**Avis de la Mission Régionale d'Autorité environnementale
(MRAe) de Nouvelle-Aquitaine
sur le projet de mise en compatibilité par déclaration de projet du
plan local d'urbanisme (PLU) de la commune de Siecq (17)**

n°MRAe 2021ANA48

dossier PP-2021-11023

Porteur du Plan : commune de Siecq

Figure n°2 : Évolutions du règlement graphique du PLU de Siecq (source : rapport de présentation de la mise en compatibilité, p. 40)

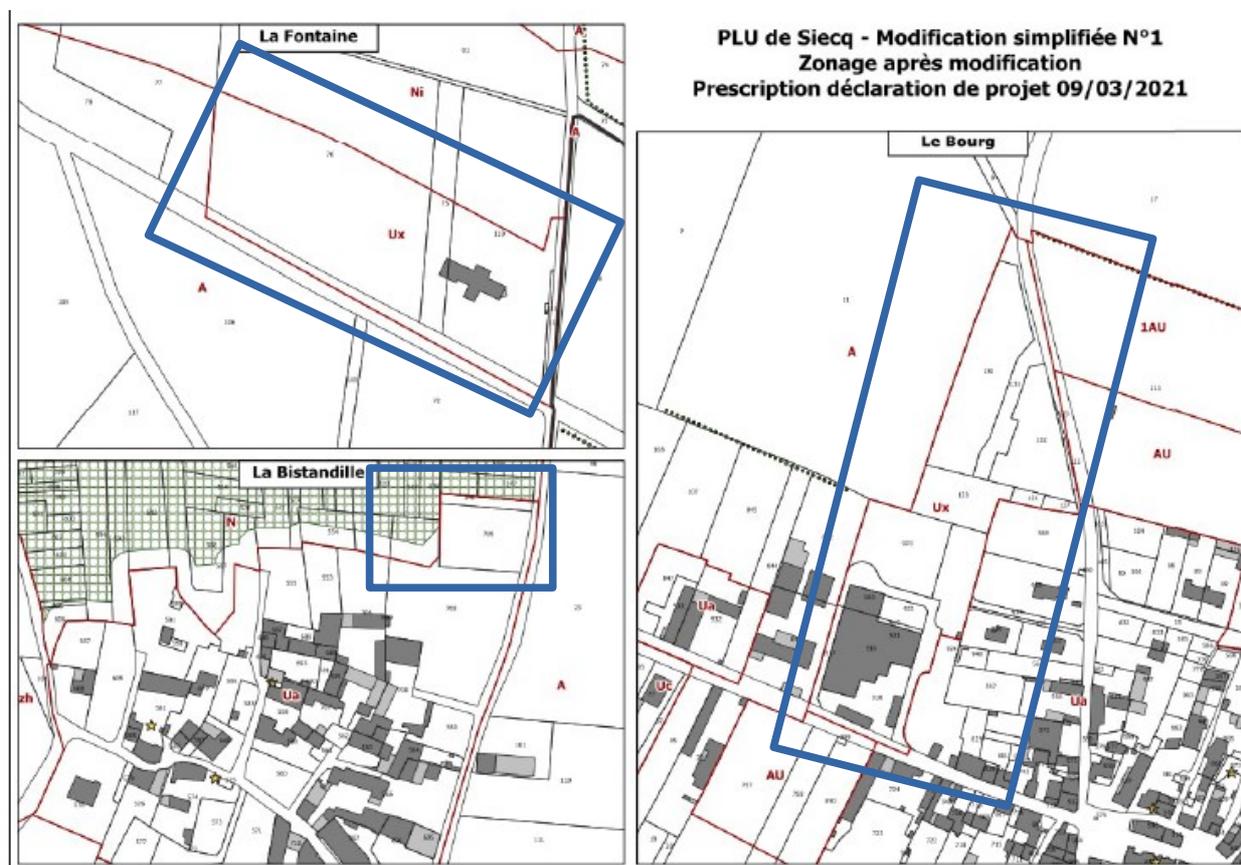
Le rapport de présentation ne fournit pas le bilan surfacique de la mise en compatibilité. D'après les plans de zonage modifiés présentés par la collectivité, il semble qu'elle porte sur environ :

- 18 ha sur le site OCEALIA, dont 8 ha environ déjà artificialisés ;
- 20 ha sur le site de la SARL Grand Fief, l'emprise des constructions existantes représentant environ neuf hectares ;
- moins d'un hectare sur le site de La Bistandille, l'emprise des installations existantes sur le site étant difficile à estimer compte-tenu de la qualité des vues aériennes à disposition dans le dossier présenté.

S'agissant du site de la SARL Grand Fief au lieu-dit La Fontaine, le rapport précise que les terrains concernés par la mise en compatibilité, actuellement en zone A, sont cultivés. Le rapport précise que l'impact réel en termes de consommation d'espace est de 0,77 hectares. Cette précision soulève des interrogations quant à l'importance des surfaces faisant l'objet d'un changement de zonage.

La MRAe recommande de préciser les surfaces concernées par la mise en compatibilité et de justifier le reclassement de ces zones pour permettre la réalisation du projet, en particulier au lieu-dit La Fontaine.

Sur le site de La Bistandille, le motif de reclassement de la parcelle OA 548 nécessite d'être explicité. Sur les plans du projet d'extension reproduits dans le rapport présenté à la MRAe, cette parcelle semble en effet se situer en dehors de l'emprise du projet de bâtiment⁴. **La MRAe recommande de justifier de l'impossibilité d'implanter l'extension sans déclasser la parcelle OA 548.**
